# 高レベル放射性物質研究施設（CPF） の核燃料物質使用変更許可申請について

令和3年9月

国立研究開発法人 日本原子力研究開発機構  
核燃料サイクル工学研究所  
環境技術開発センター

図 3 - 1 除染室内貯蔵施設の位置と外観

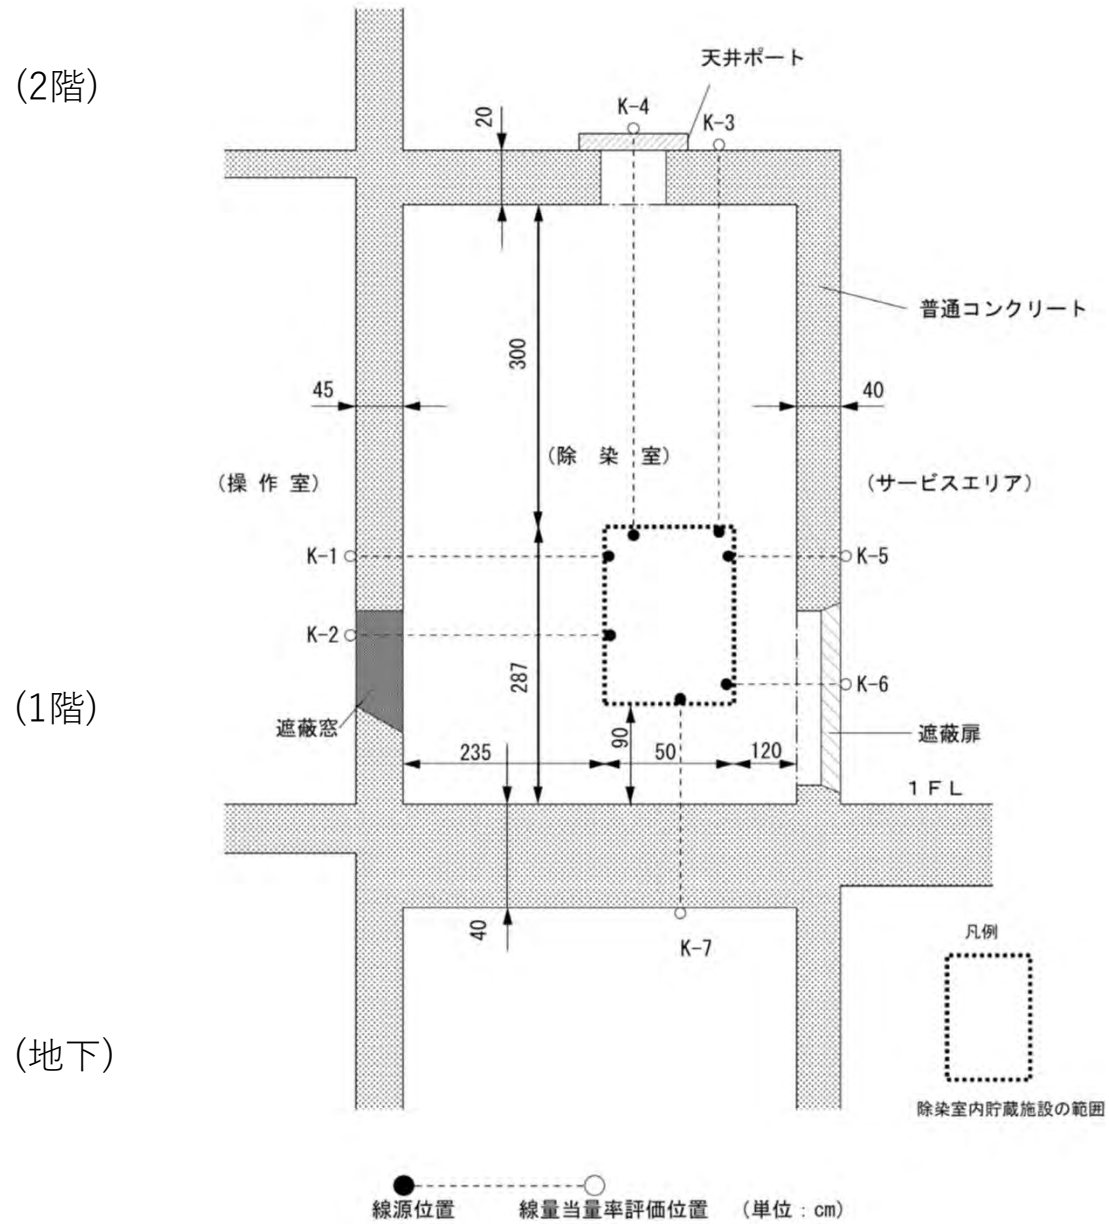
- 初期燃料組成、断面積ライブラリ、燃焼度をパラメータとして、冷却期間を踏まえて計算を行い線源条件を決定した。
  - 除染室内貯蔵施設の位置と外観を図3-1に示す。
  - 除染室内貯蔵施設と遮蔽体の配置（図3-2）から評価点での線量当量率が最も高くなる条件で評価した。
  - 放射線遮蔽材は、セルの構造材（普通コンクリート、鉛ガラス、鉛、鉄）とした（表3-1）。
- ✓  $\gamma$ 線のスペクトルは「ORIGEN2.2」を使用し、中性子線のスペクトルは「ORIGEN-S」を使用した。
  - ✓  $\gamma$ 線の評価は、点減衰核法を用いた遮蔽計算コード「QAD-CGGP2R」で行った。
  - ✓ 中性子線の評価は、一次元輸送法を用いた遮蔽計算コード「ANISN」で行った。
  - ✓  $\gamma$ 線強度から線量当量率へのエネルギーごとの変換係数は添付書類1の表2.6、中性子線の変換係数は添付書類1の表2.7に示すものを用いた。

図3-3

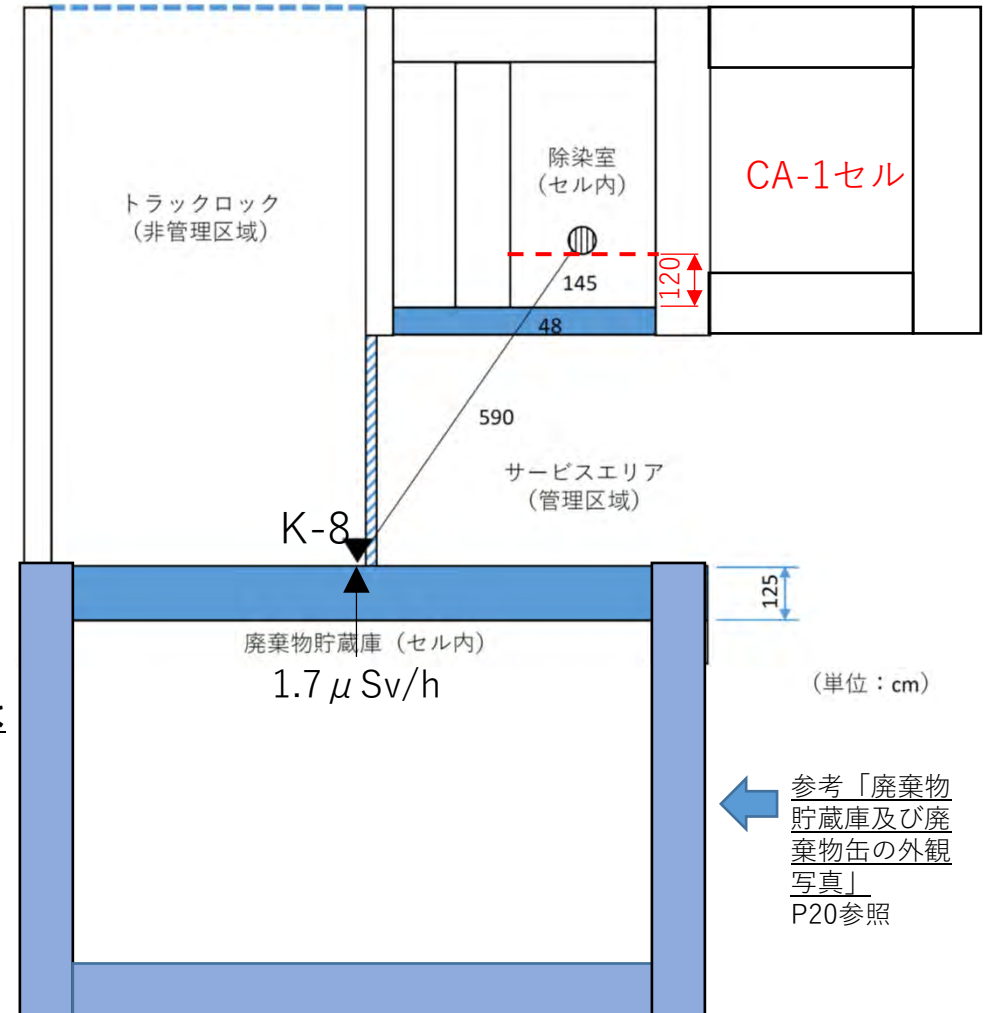
・計算モデルは図3-3に示すとおりとした。

これらの条件を用いて、QAD-CGGP2Rコードで計算した管理区域境界における線量率は $2.4 \mu\text{Sv/h}$ であり、500 h/3月で評価した場合、 $1.2 \text{mSv/3月}$ となり、管理区域の設定基準である $1.3 \text{mSv/3月}$ を下回る。なお、廃棄物缶（現在の貯蔵本数：277本、貯蔵可能本数：288本）による線量率は実測値で $0.5 \mu\text{Sv/h}$ 未満であり、実際の管理区域境界の線量率は $0.6 \text{mSv/3月}$ となり、 $1.2 \text{mSv/3月}$ より低くなる。

管理区域境界（K-8）の線量率 $1.2 \text{mSv/3月}$ は、廃棄物貯蔵庫からの線量率 $1.7 \mu\text{Sv/h}$ の重畳を考慮して評価している。

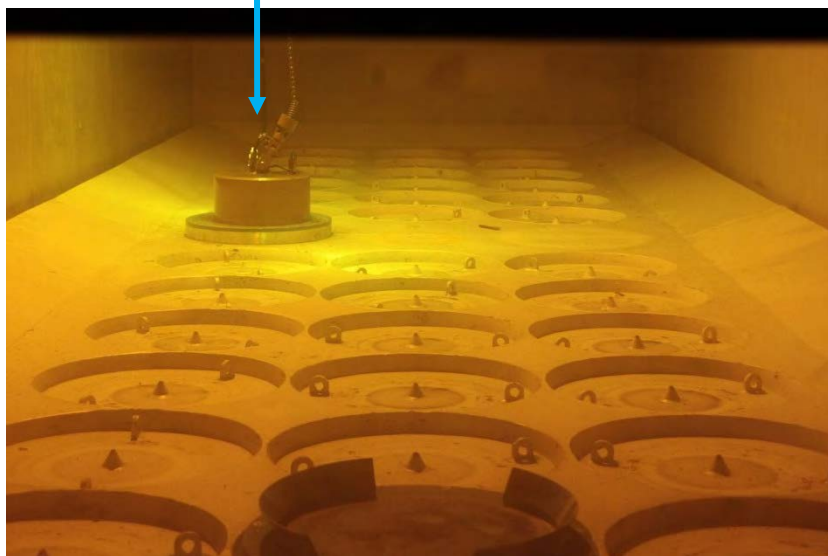
↑  
 小数点以下2桁  
 に修正  
 補正申請案④

廃棄物貯蔵庫 ( $\mu\text{Sv/h}$ )	除染室 ( $\mu\text{Sv/h}$ )	合計 ( $\mu\text{Sv/h}$ )	滞在時間 (h/3月)	評価結果 (mSv/3月)	申請書上の値 (小数点以下第3位 を切り上げ)
1.70	0.77	2.47	500	1.235	1.24
0.5未満※1	0.77	1.27	500	0.635	0.64
